监理通知单

工程名称: 围场满族蒙古族自治县 2016 年村级光伏扶贫电站采购项目 编号: WCFP-TZD-002

关于黄土坎乡二上村、海字村现场存在的需整改问题

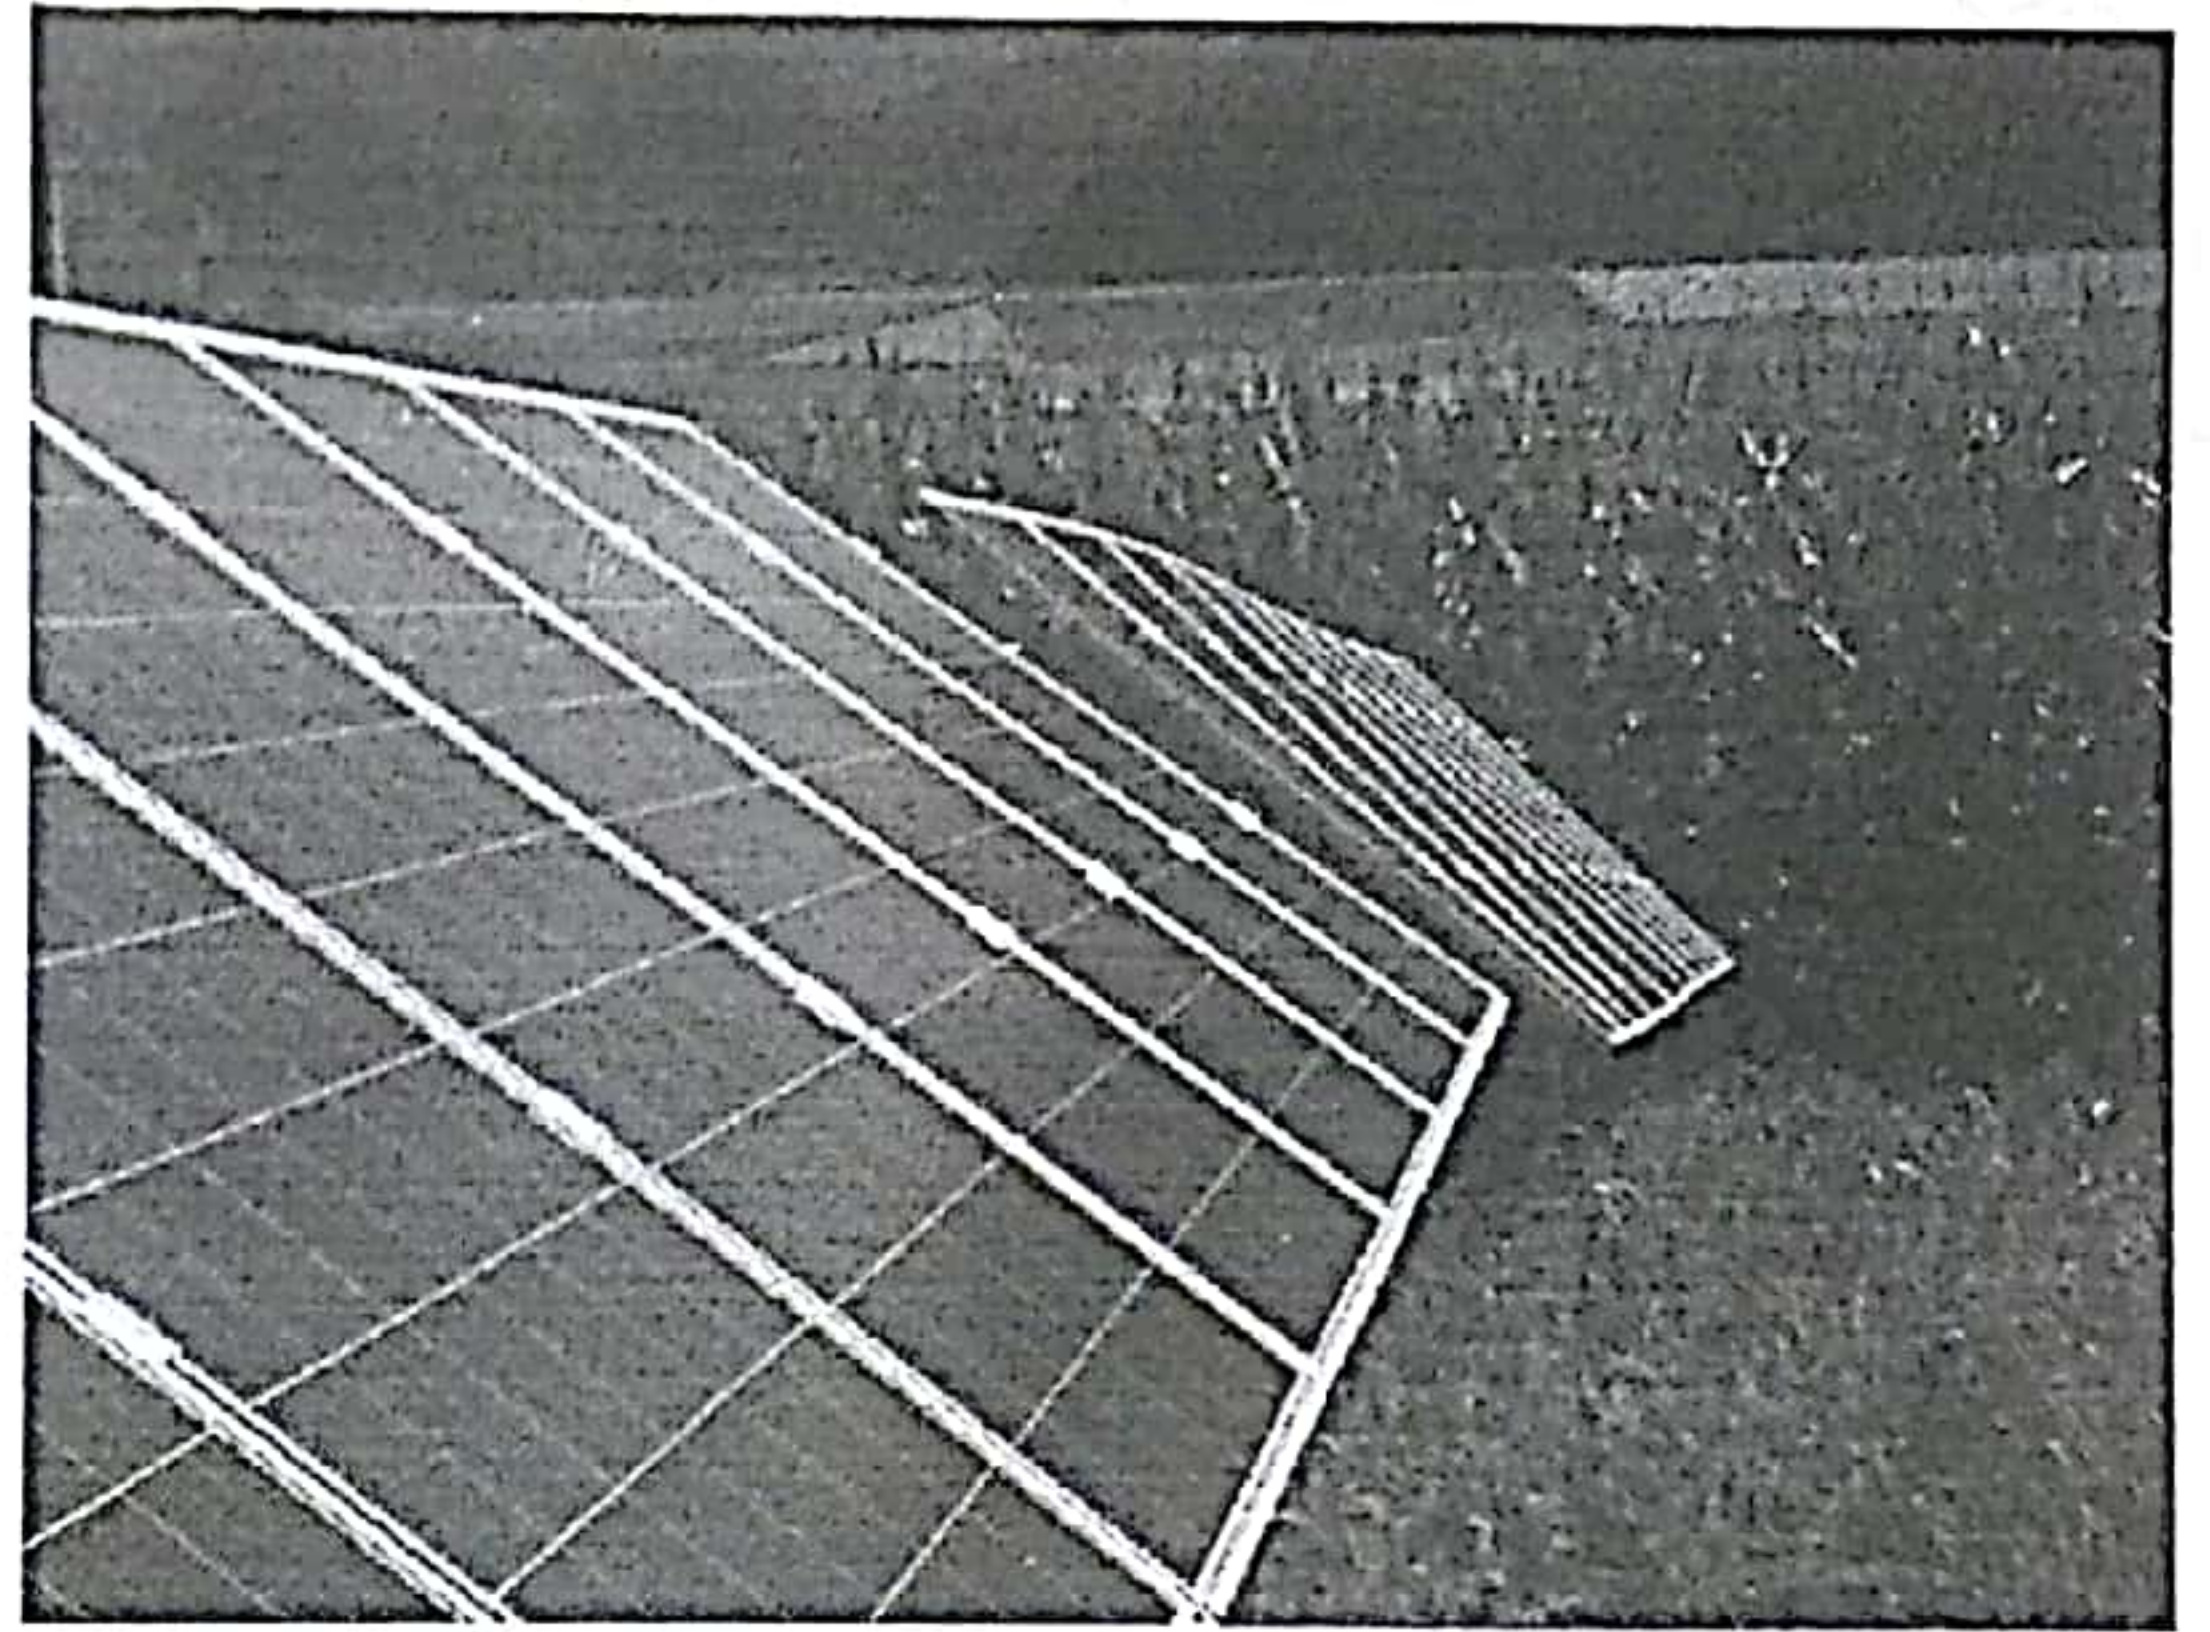
同阵列区的组件不齐整

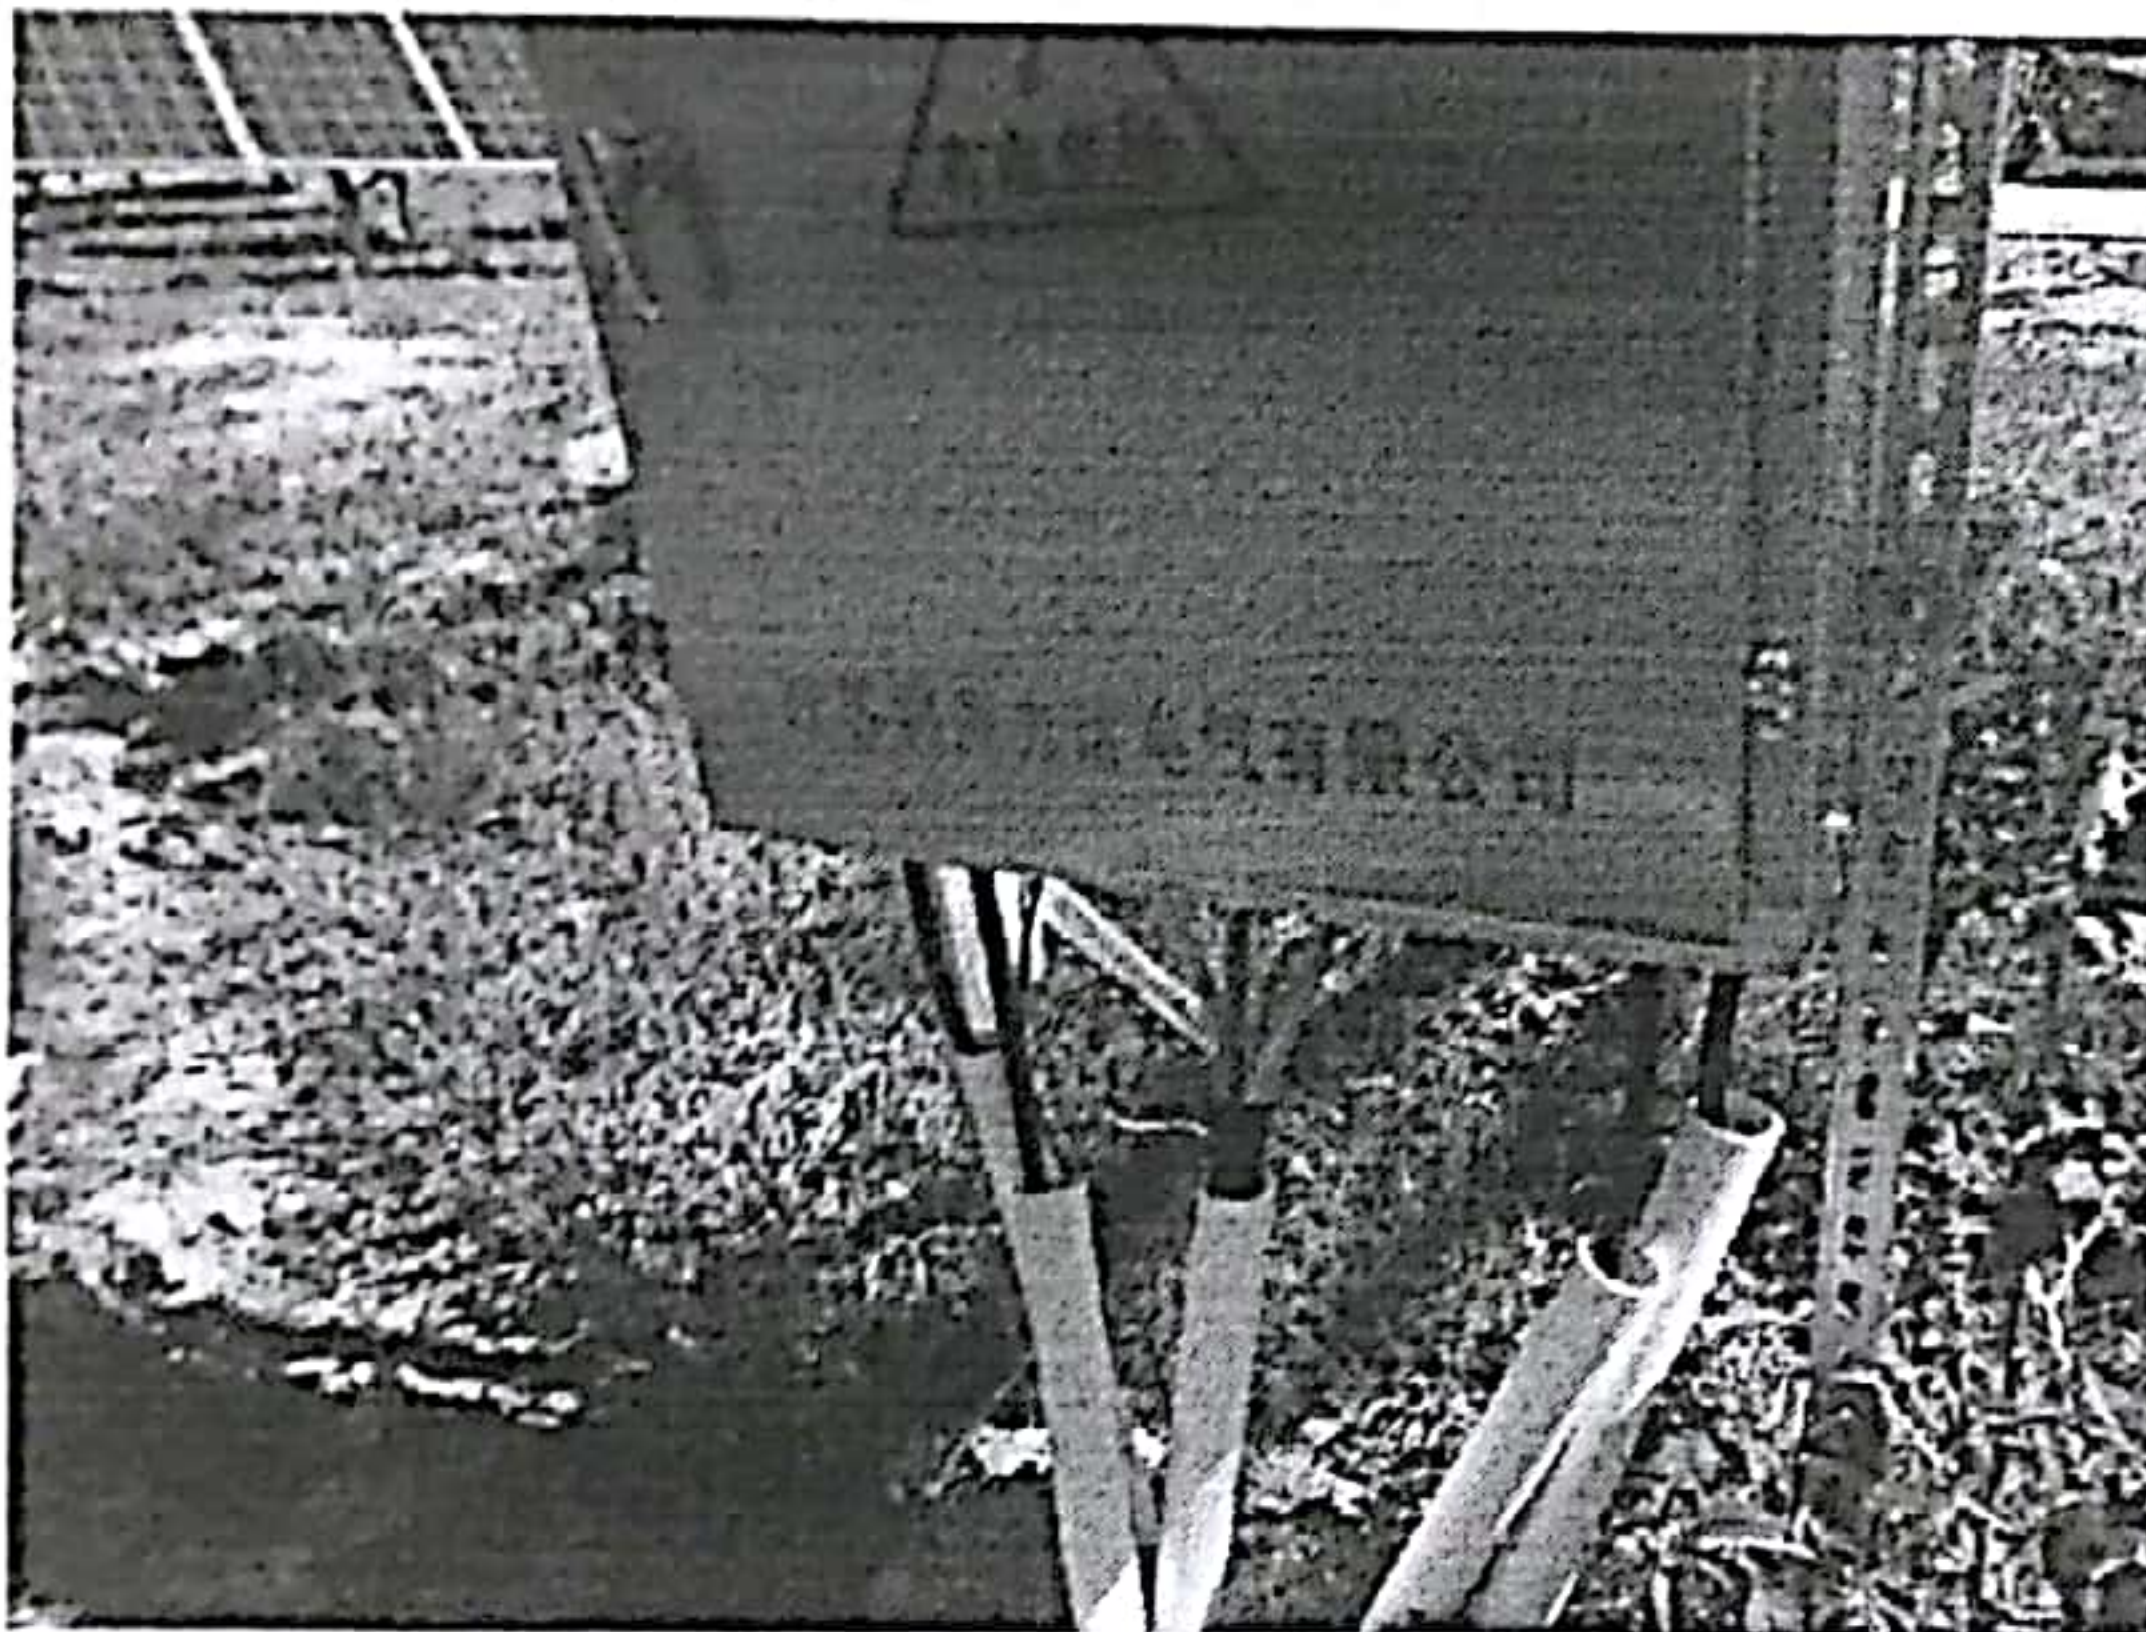
箱体进线套管过短、不规范

洞口防火泥封堵观感差、不规范

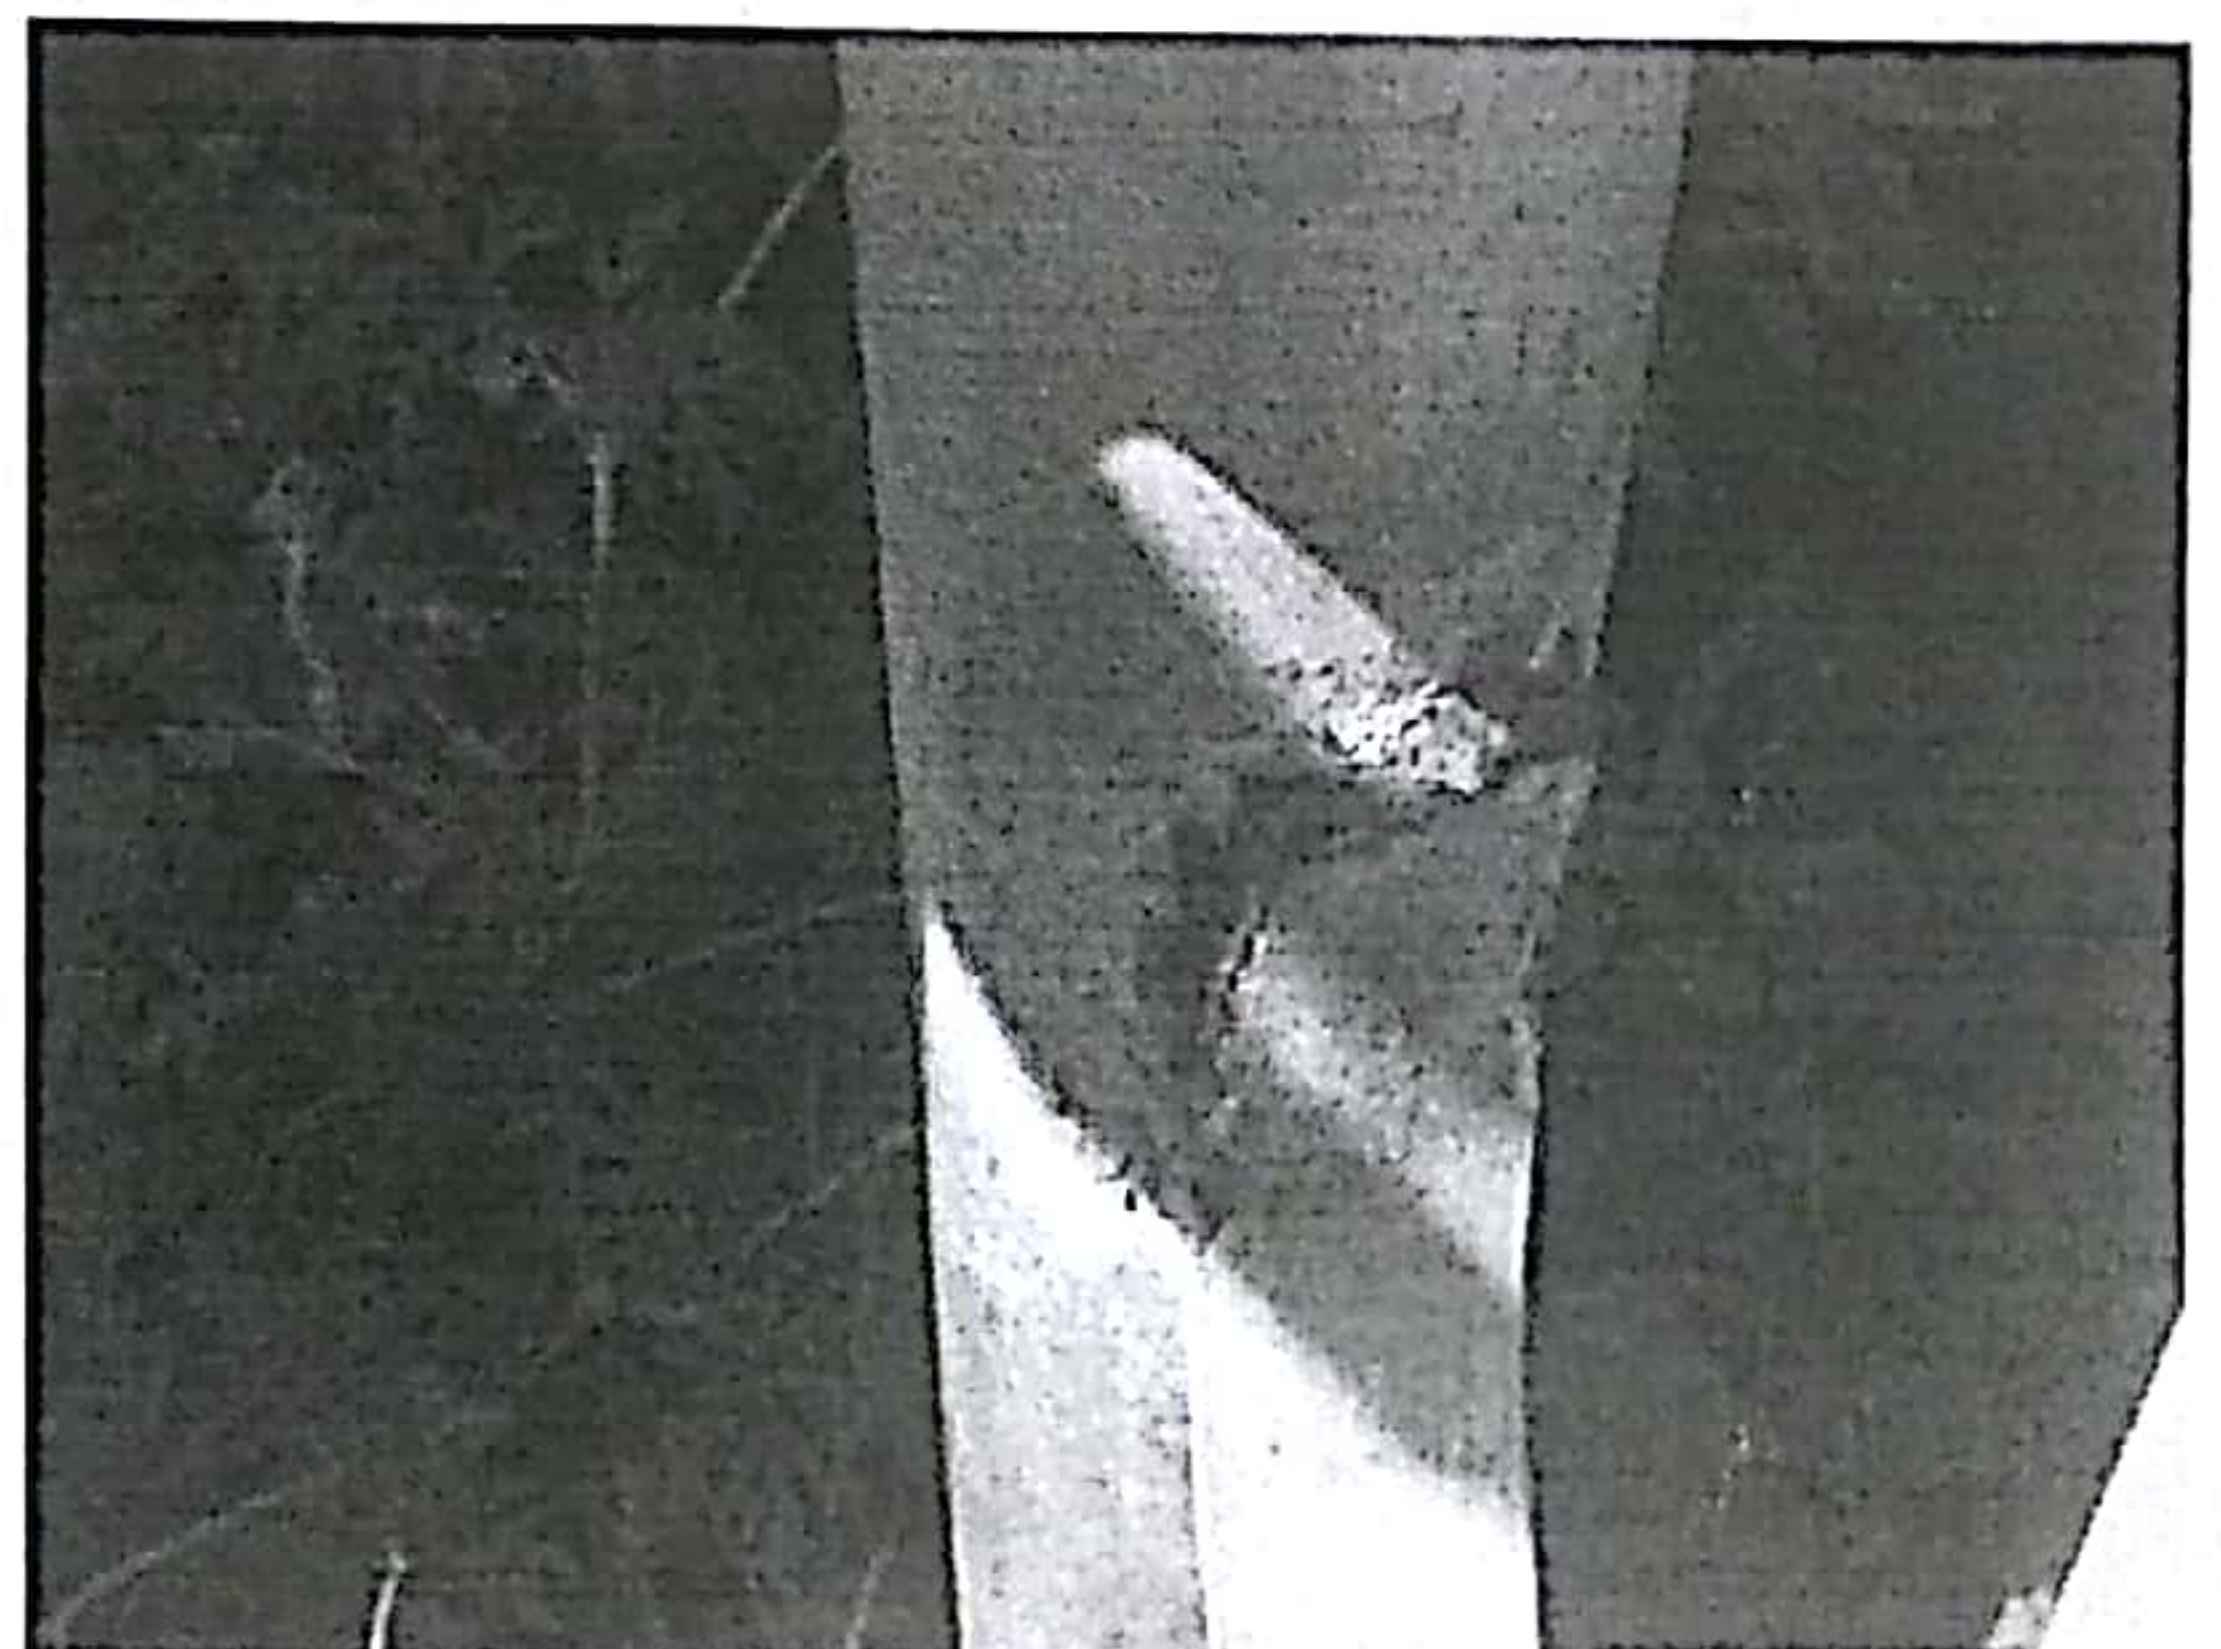
阵列间线管过短未固定

接地焊接区长度不够

接地扁铁未刷黄绿漆

接地网扁铁埋设过浅、部分地方直接外露
